# Revisjonsrapport

Rapport	
Rapporttittel Tilsyn med kran- og løfteoperasjoner og styring av vedlikehold for løfteutstyr på Gullfaks A	Aktivitetsnummer 001050027
Gradering	
<input checked="" type="checkbox"/> Offentlig	<input type="checkbox"/> Begrenset
<input type="checkbox"/> Unntatt offentlighet	<input type="checkbox"/> Fortrolig
<input type="checkbox"/> Strengt fortrolig	
Involverte	
Hovedgruppe T1-Statoil	Oppgaveleder Jan Ketil Moberg
Deltakere i revisjonslaget Jan Ketil Moberg, Sigmund Andreassen, Bjarte Rødne og Roar Sognes	Dato 25.3.2014

Bilde 4- BOP kran

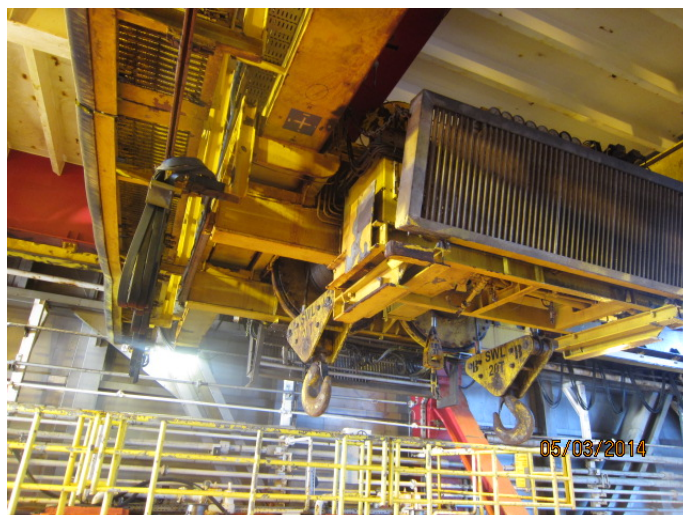
- Operasjon av BOP kran utover beregnet levetid
- Forhold knyttet til sikker bruk av BOP
- Brukermanual ikke tilgjengelig

Sakkyndig rapport, *DNV 07-BGN-5153*, revisjon 01, datert 11.7.2007, konkluderer med at levetidsberegningene for BOP kraner med TAG nummer 73-MA11 og 12, at en maksimalt kan operere i et 2-4 år perspektiv.

Levetidsberegning, DNV brev med referanse *thoy/aaaaay0y/735SC227*, datert 4.10.2005, viser at levetiden er brukt opp med 181 fullasttimer. I følge ISO 12482-1 punkt 3.2/3. skal risikovurdering og påfølgende generaloverhaling utføres når levetiden er brukt opp.

Det er gjennomført NDT av sveiste forbindelser og bolter i 2007, M4 notifikasjon 60091094. Det kan ikke dokumenteres at generaloverhaling er utført.

Midlertidig unntak, 13210, med gyldighet frem til 15.1.2015, gir tillatelse til bruk av BOP kran uten nødlåring. Det er ikke vist at det er gjort en sikkerhetsvurdering eller utvidet inspeksjon og analyse basert på BOP kranenes tilstand og at et innebygget sikkerhetssystem som nødlåring er ute av drift (Norsok R-003, punkt H.6)

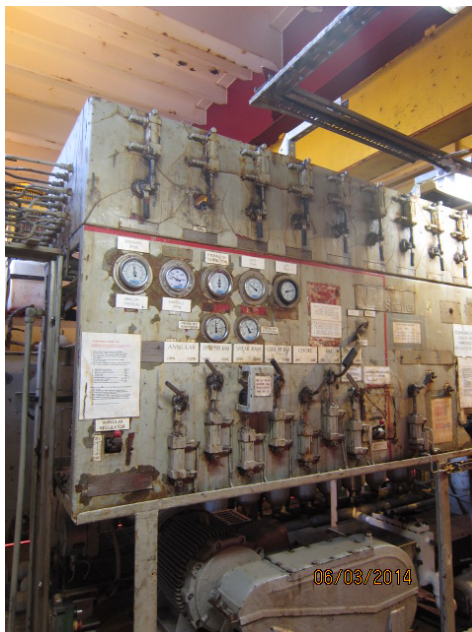
Lokalt vedlegg til R-21450, R-30120-Gullfaks inkluderer ikke sperrekart for boremodulene

Flere tidligere hendelser i boreområdet viser at det har falt ned gjenstander i områder som ikke var sperret av. Et typisk eksempel på dette er hendelsen på Statfjord C den 30.9.2013.
